**Avis délibéré de la Mission régionale d'autorité environnementale  
de Nouvelle-Aquitaine sur le projet de mise en compatibilité du  
plan local d'urbanisme intercommunal (PLUi) de la communauté de  
communes Montaigne Montravel et Gurson pour la construction  
d'un parc photovoltaïque dans la commune de Saint-Antoine-de-  
Breuilh (24)**

n°MRAe 2023ANA118

dossier PP-2023-14798

Extrait du zonage avant et après mise en compatibilité  
(Source : notice explicative pages 255 et 256)

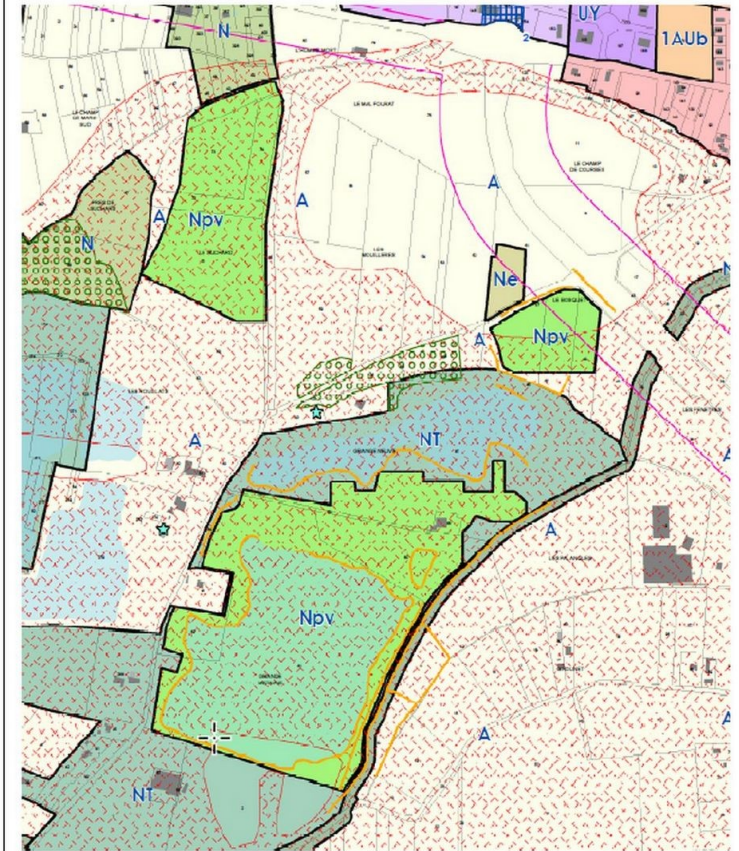
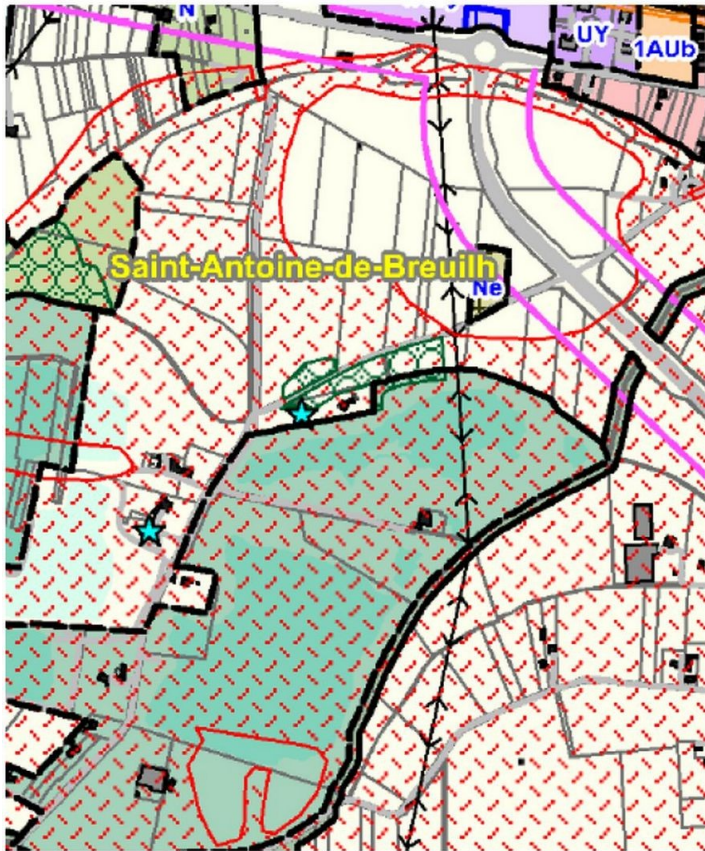
Comme le montre le plan de zonage, les secteurs Npv sont quasi-intégralement situés en zone rouge du PPRi, où la probabilité d'occurrence du risque inondation et son intensité sont fortes. Cette zone est inconstructible. Le PPRi opposable aux tiers sur la commune de Saint-Antoine-de-Breuilh n'autorise pas l'implantation de parc photovoltaïque en zone rouge. Tout projet de parc photovoltaïque nécessiterait donc une évolution préalable du PPRi, éventuellement précédée d'une dérogation préfectorale.

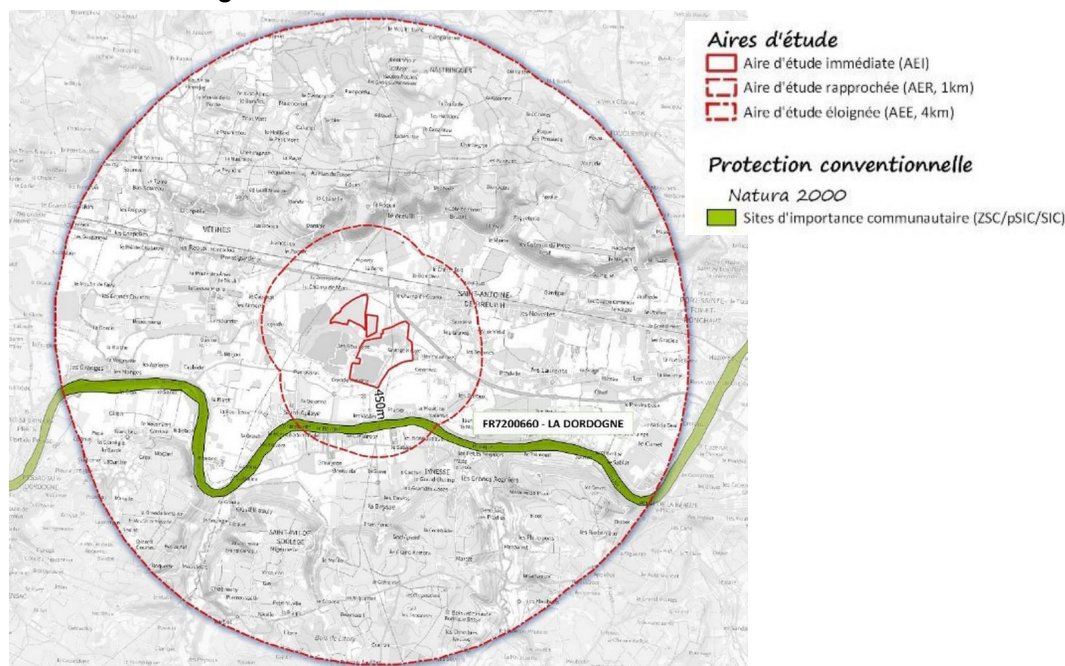
La MRAe relève que les sondages pédologiques réalisés pour caractériser les sols<sup>6</sup> ne couvrent pas l'ensemble de l'aire d'étude immédiate (cf illustration suivante), notamment dans la zone comprise entre les deux principaux plans d'eau au lieu-dit du Champs de Mars (terrains potentiellement humides concernés par l'implantation d'installations photovoltaïques terrestres).

**La MRAE recommande de confirmer la caractérisation des zones humides sur l'ensemble du site du projet en application des dispositions de l'article L. 211-1 du Code de l'environnement. Aux termes de cet article, est caractérisée de zone humide celle qui répond à l'un au moins des deux critères, pédologique ou floristique.**

Enjeux écologiques sur les secteurs étudiés dans le cadre de l'étude d'impact  
(notice explicative page 149)

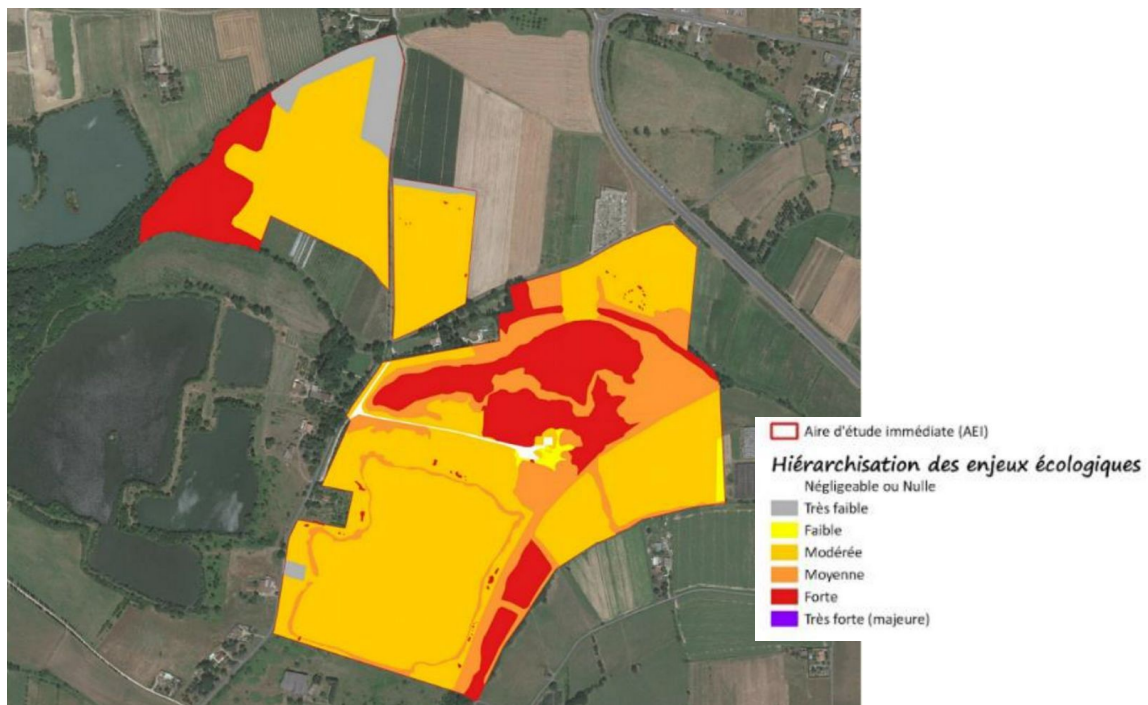
Le dossier indique que les secteurs Npv évitent les principaux enjeux écologiques, ce qui permet de ne pas remettre en cause les capacités d'accueil de la zone d'étude pour de nombreuses espèces ou groupes faunistiques. Ce constat nécessiterait une confirmation par une illustration permettant de visionner plus aisément les incidences de l'évolution du zonage sur les enjeux identifiés.

**La MRAe recommande de présenter une illustration superposant le zonage projeté et les enjeux hiérarchisés.**

Les zones humides (notice explicative page 183)

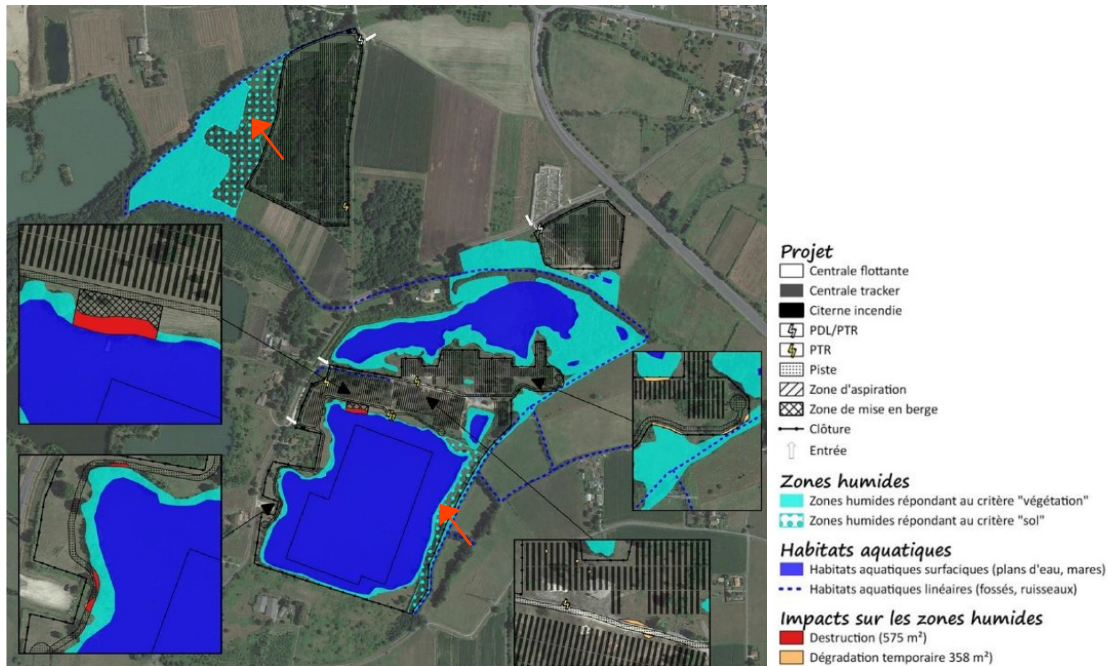
Le règlement écrit intègre des mesures de réduction des incidences relatives à l'aménagement de la partie flottante du parc, comprenant le choix d'une technique d'ancrage de moindre impact sur les berges, la limitation du recouvrement du plan d'eau à 60 % de sa surface, ainsi que le recul des modules vis-à-vis des berges pour limiter l'impact du projet sur la faune aquatique. La principale incidence du projet exposée dans la notice explicative concernerait la destruction de 575 m<sup>2</sup> de zone humide en berge du plan d'eau (cf. illustration suivante).

La procédure prévoit la protection au titre l'article L.151-23 du Code de l'Urbanisme des zones humides correspondant aux berges du plan d'eau destiné à l'accueil du dispositif flottant du projet et du petit plan d'eau non aménagé dans le cadre de la mise en œuvre du projet. La MRAe relève que cette mesure ne permet pas la protection des zones humides identifiées au contact du secteur Npv Nord (îlot n°1) et en frange du secteur Npv Sud (îlots 3, 4 et 5).

La MRAe recommande de renforcer les mesures de préservation des zones humides identifiées hors berges, par l'application d'une mesure de protection surfacique au titre l'article L.151-23 du Code de l'urbanisme. Ces mesures doivent pouvoir s'appuyer sur un recensement exhaustif des zones humides.

Enjeux identifiés dans le cadre de la démarche ERC relative au projet (notice explicative page 226) et extrait du règlement graphique

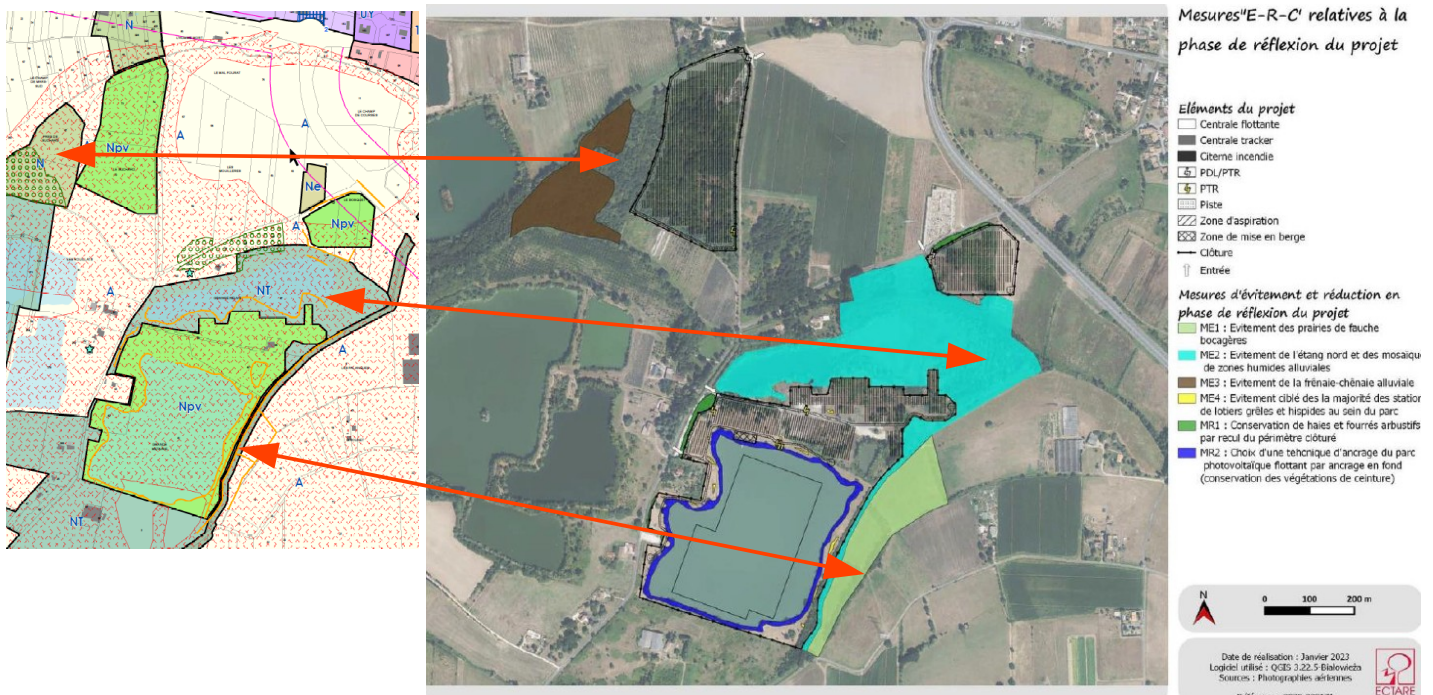
Le règlement graphique ne prévoit pas d'évolution concernant la prairie de fauche bocagères, maintenue en zone A, ainsi que l'étang Nord et des milieux marécageux associés maintenus en zone NT. En permettant des constructions, affouillements et exhaussements du sol, le règlement en vigueur de ces zones ne garantit pas la pérennité de ces milieux. Par ailleurs, la frênaie-chênaie-aulnaie alluviale (enjeu fort) évitée par le projet est maintenue en zone N mais ne bénéficie que partiellement d'une protection en tant qu'espace boisé classé (EBC).

La MRAe recommande de compléter la protection des milieux à enjeux situés à proximité des secteurs Npv.

Trame verte et bleue locale (notice explicative page 140)

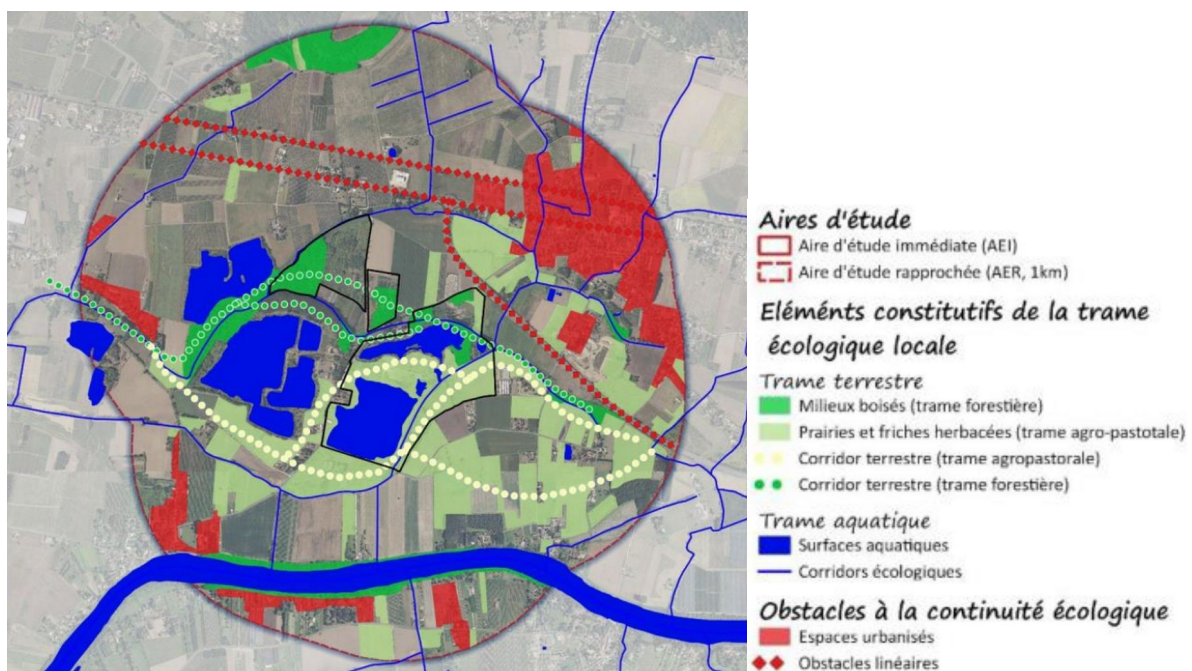
Le choix d'implantation du parc (plusieurs entités disjointes indépendamment clôturées) et les mesures prévues dans le règlement du secteur Npv (mise en place de clôtures perméables à la petite et à la moyenne faune et conservation/confortement du réseau de haies arbustives) limiteront selon le dossier les incidences de la mise en compatibilité sur les continuités écologiques et la fragmentation des habitats. Dans l'optique de limiter les impacts globaux du projet sur la faune des milieux semi-ouverts (notamment les reptiles, amphibiens et avifaune nicheuse), des mesures de réduction spécifiques aux OLD visent à conserver le réseau de haies arbustives et de plates-bandes<sup>14</sup>. Toutefois l'hypothèse d'une traduction réglementaire de cette mesure évoquée dans le dossier n'est pas confirmée, suggérant de fortes incidences sur les milieux arbustifs.

**La MRAe recommande de traduire réglementairement le maintien des haies et formations arbustives dans les OLD et de préciser les incidences induites du projet de mise en compatibilité sur les habitats d'espèces.**
